整備要領書の正誤表

Errata of the Maintenance Manual

Y31シーマおよびY31セドリック/グロリアに適用

NISSAN セドリック、グロリア 整備要領書
E-Y31型、E-PY31型、E-PAY31型、Q-UY31型
昭和62年6月 1987

D-46 D3 開閉機構
5. パワー ウィンドー及び集中ド
ア ロック
5-3 回路図

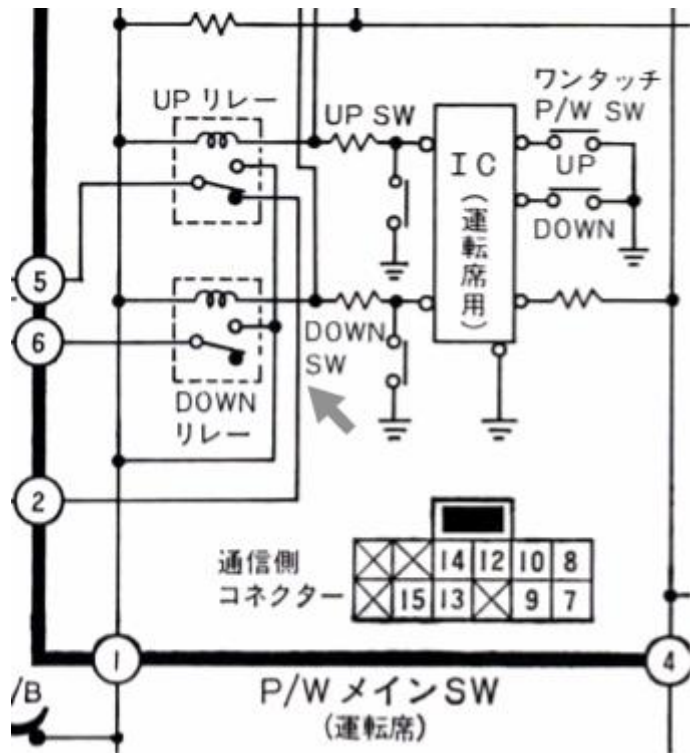
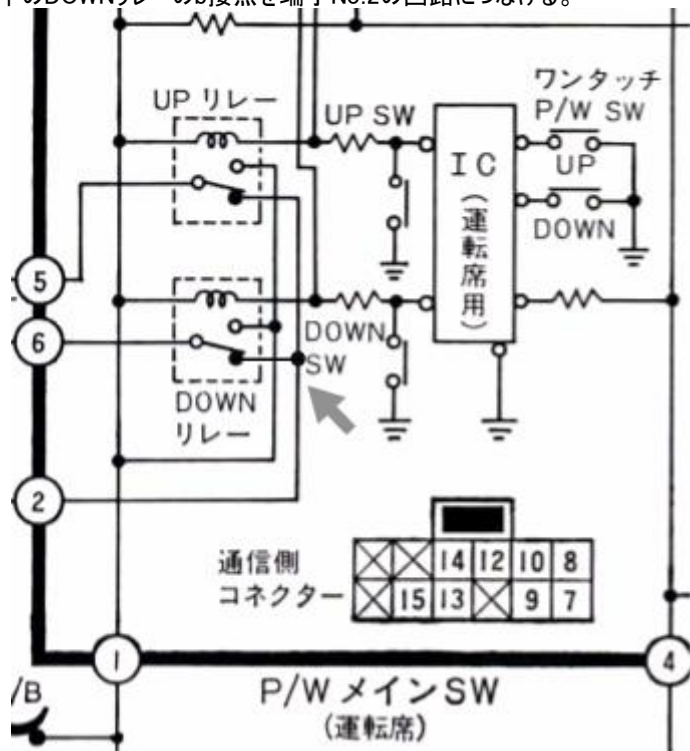
下記の通り訂正する。
誤 回路図中のP/WメインSW(運転席)のDOWNリレーのb接点側の配線が抜けている。

回路図中のDOWNリレーのb接点を端子No.2の回路につなげる。

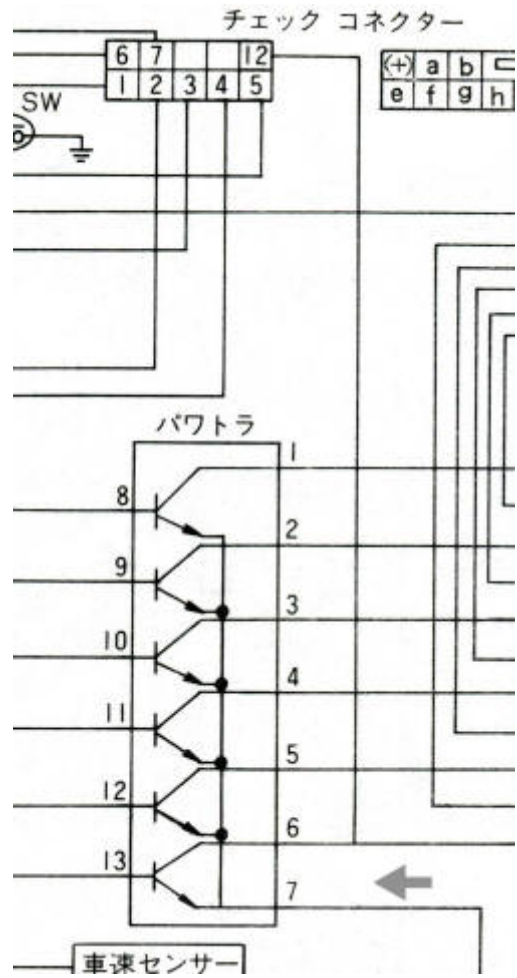
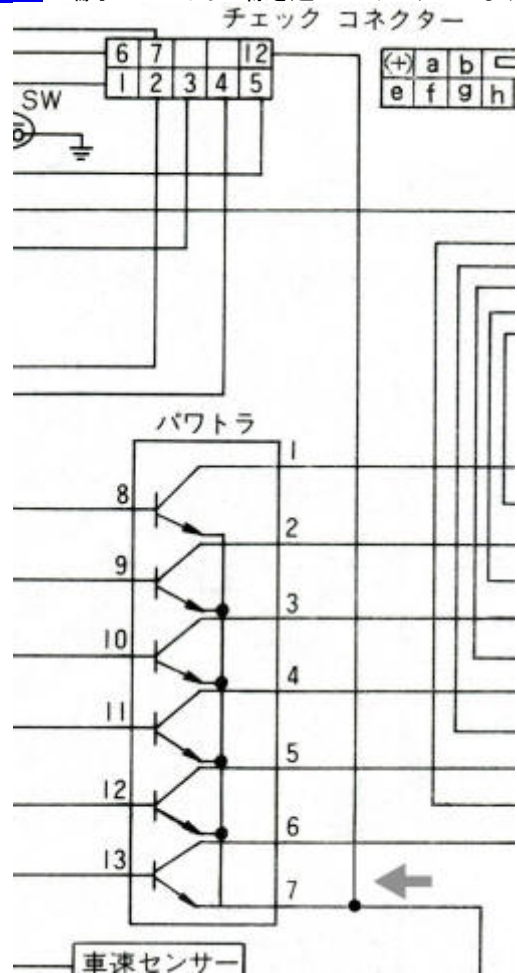
ページ	項目	変更内容および訂正
先頭ページ	はじめに 関連資料 新刊	下記の通り 訂正 する。 誤 2.NISSAN セドリック シーマ、グロリア シーマ FPY31型系車 配線図集 追補版 I (A103017) 正 2.NISSAN セドリック シーマ、グロリア シーマ FPY31型系車 配線図集 追補版 I (A103019)
B-19	B2 VG30型DOHC・EGI(ECCS)仕様、VG30型DOHC・EGI(ECCS)仕様ターボチャージャー付エンジン(エンジン調整) 7. 燃料蒸発(エボパ)ガス抑止装置の点検 8. ブローバイガス抑止装置の点検	ページタイトルを下記の通り 訂正 する。 誤 B2 VG20DE、DET・エボパ、ブローバイガス点検 正 B2 VG30DE、DET・エボパ、ブローバイガス点検
B-54	B3 ECCS・システム図及び回路図 4-3 回路図	下記の通り 訂正 する。 誤 回路図中のECCSコントロールユニットの端子No.107が他のアースラインにつながっていない。  正 回路図中のECCSコントロールユニットの端子No.107を他のアースラインにつなげる。 
		下記の通り 訂正 する。 誤 <u>チェックコネクタ</u> の端子No.12がアースにつながっていない。

[チェックコネクタ](#)の端子No.12からの線を延ばしてアースにつなげる。

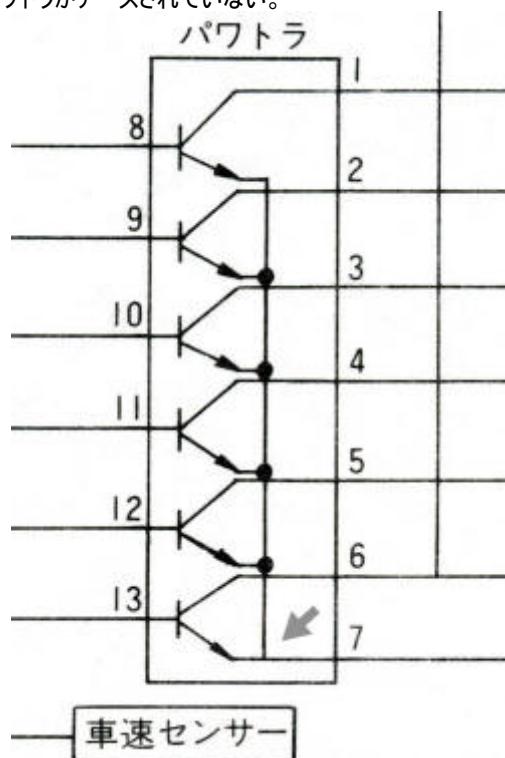
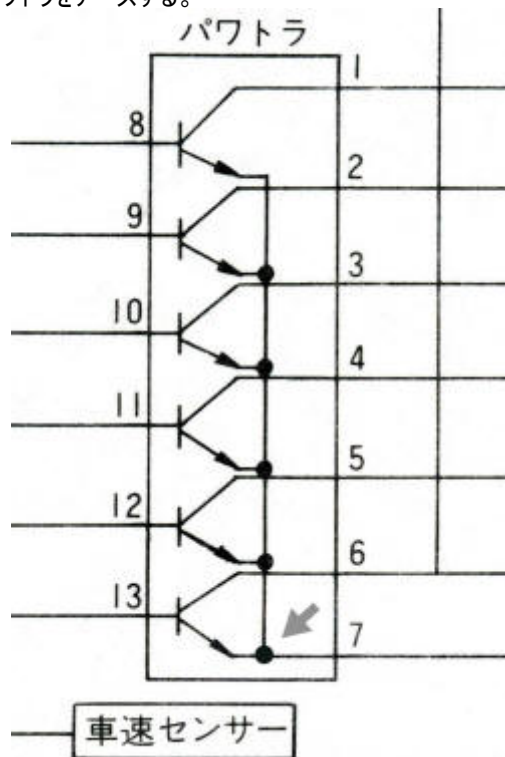
下記の通り訂正する。

一番下のパワトラがアースされていない。

一番下のパワトラをアースする。

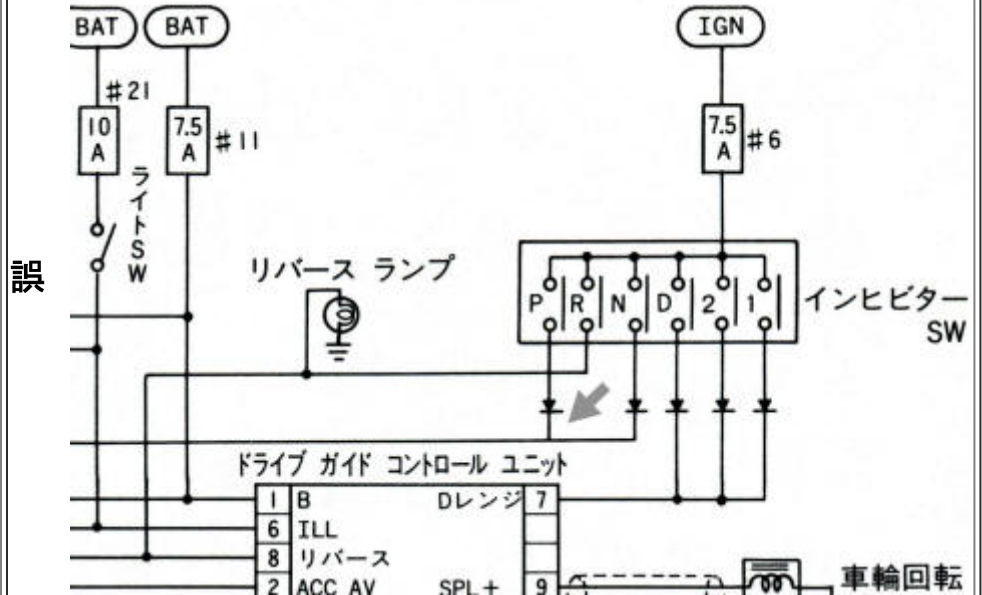
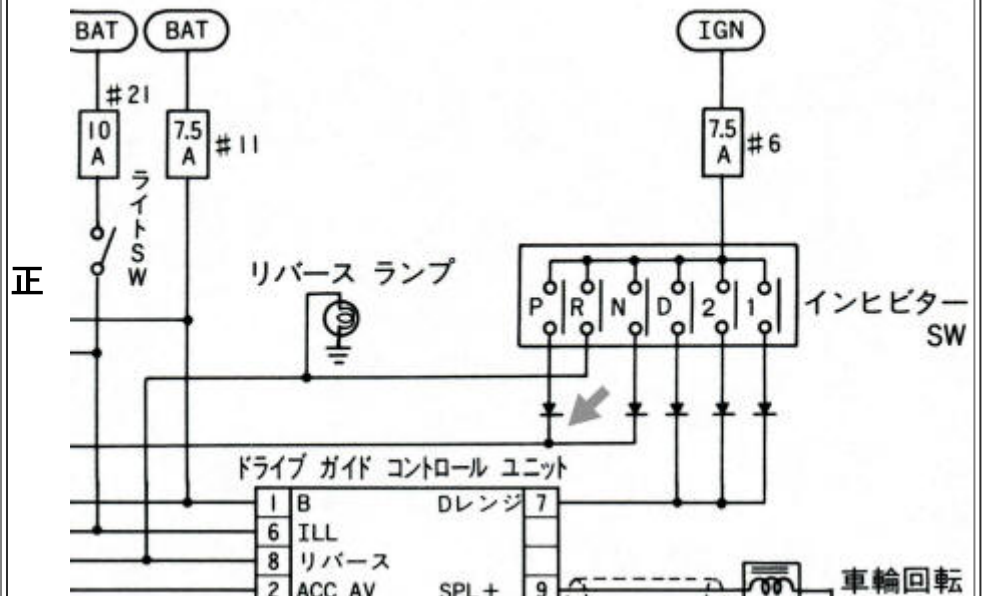
図中の配線を下記の通り訂正する。

インヒタースイッチのPの配線がNの配線とつながっていない。

インヒタースイッチのPの配線をNの配線とつなげる。

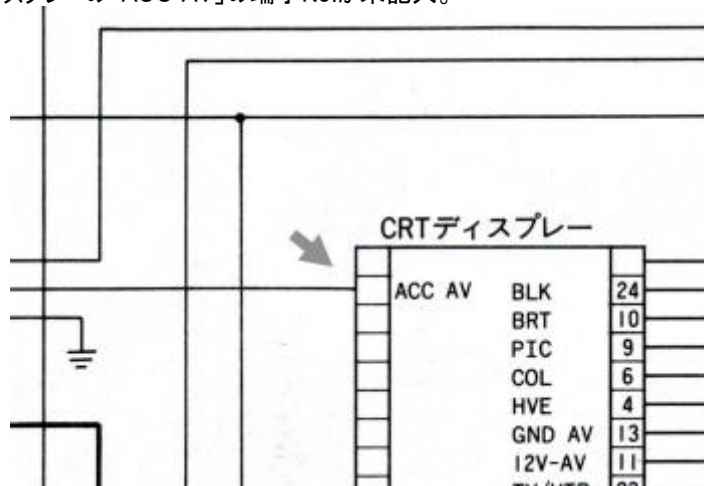
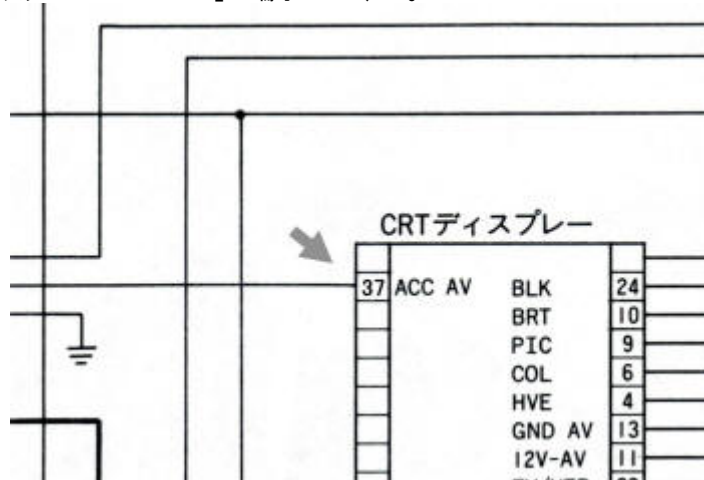
下記の通り追加する。

CRTディスプレイの「ACC AV」の端子No.が未記入。

CRTディスプレイの「ACC AV」の端子No.は、37。

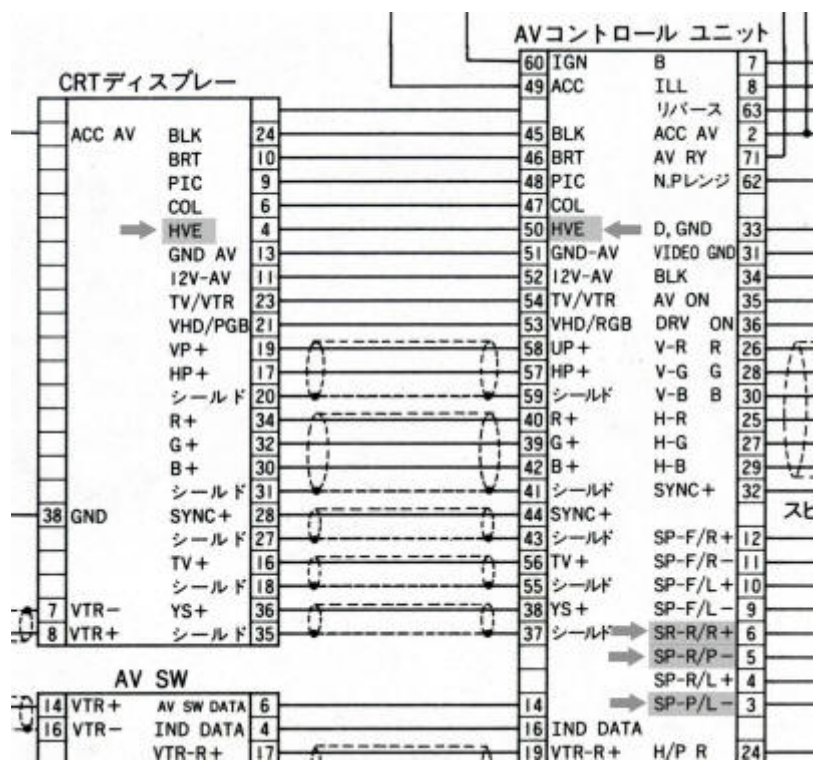
下記の通り訂正する。

誤 → 正
HVE → HUE
SR-R/R+ → SP-R/R+
SP-R/P- → SP-R/R-
SP-P/L- → SP-R/L-

E-45

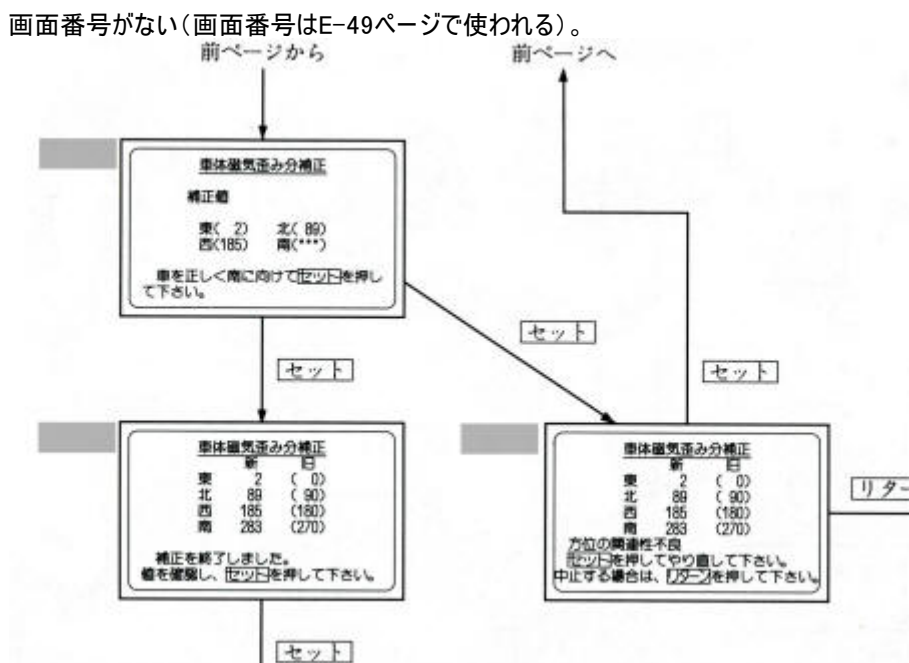
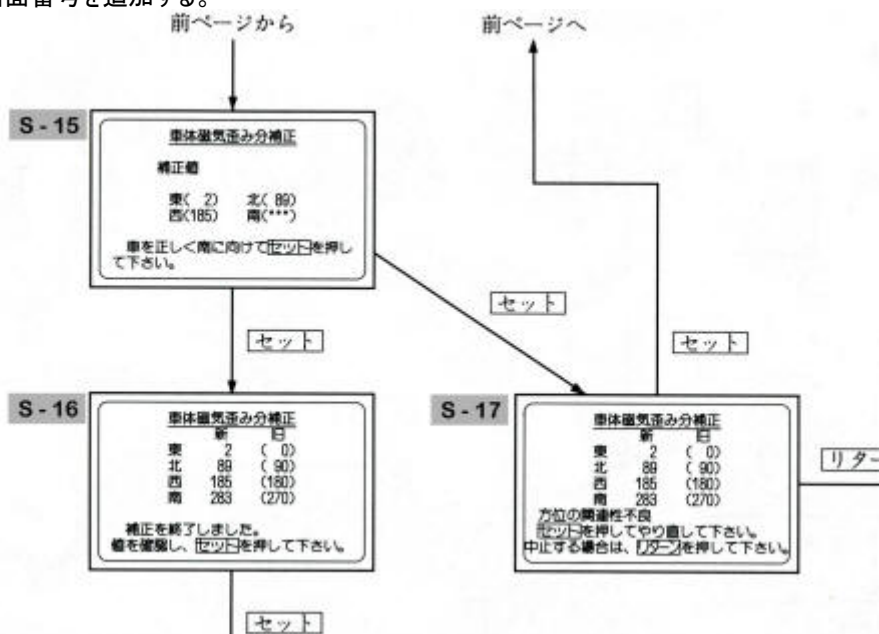
下記の通り追加する。

画面番号を追加する。

E-48

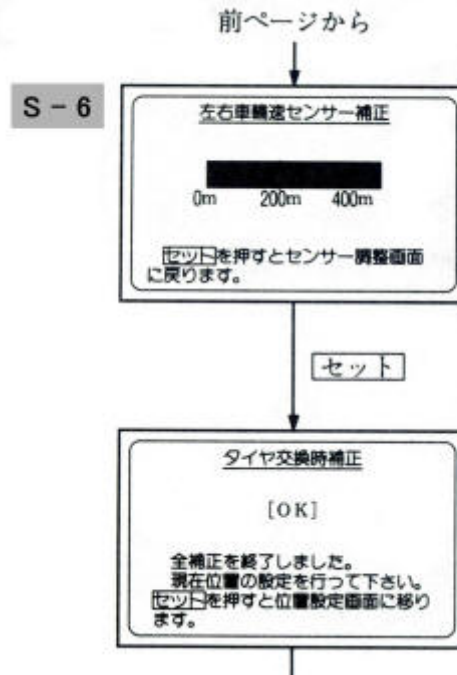
下記の通り訂正する。

左右車輪速センサー補正の補正終了時の画面番号がS-7。

左右車輪速センサー補正の補正終了時の画面番号をS-6にする。

E-54

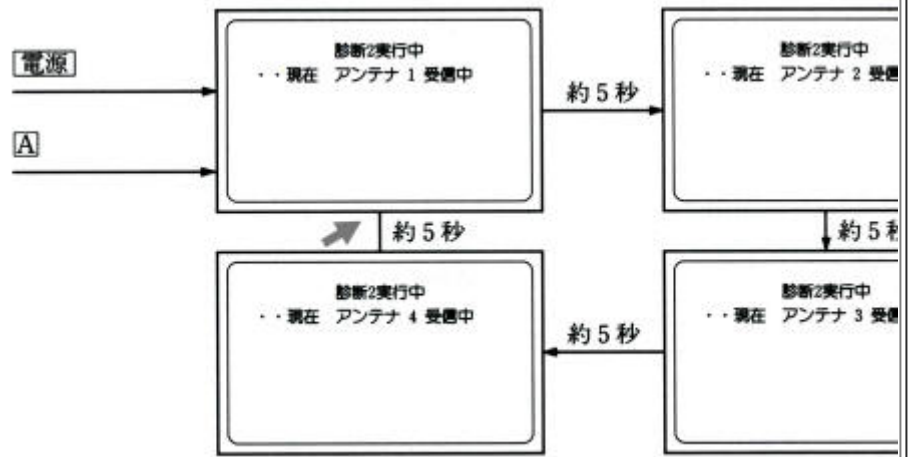
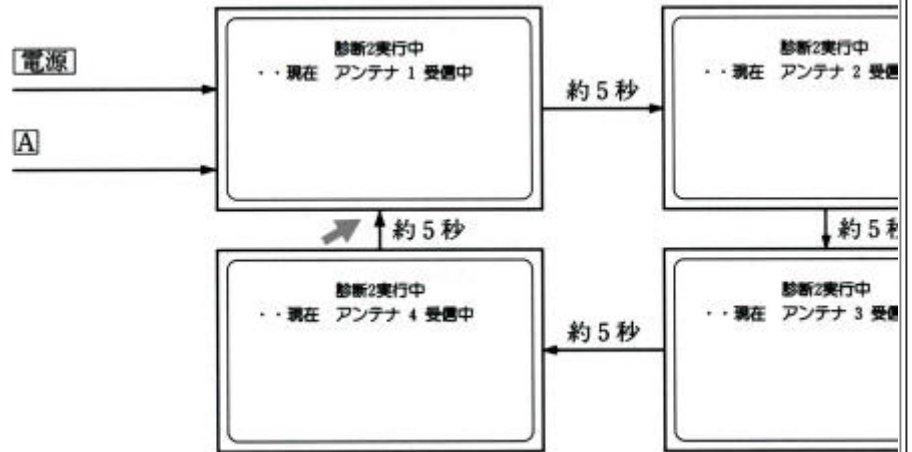
下記の通り訂正する。

誤 矢印がない。

矢印を付ける。
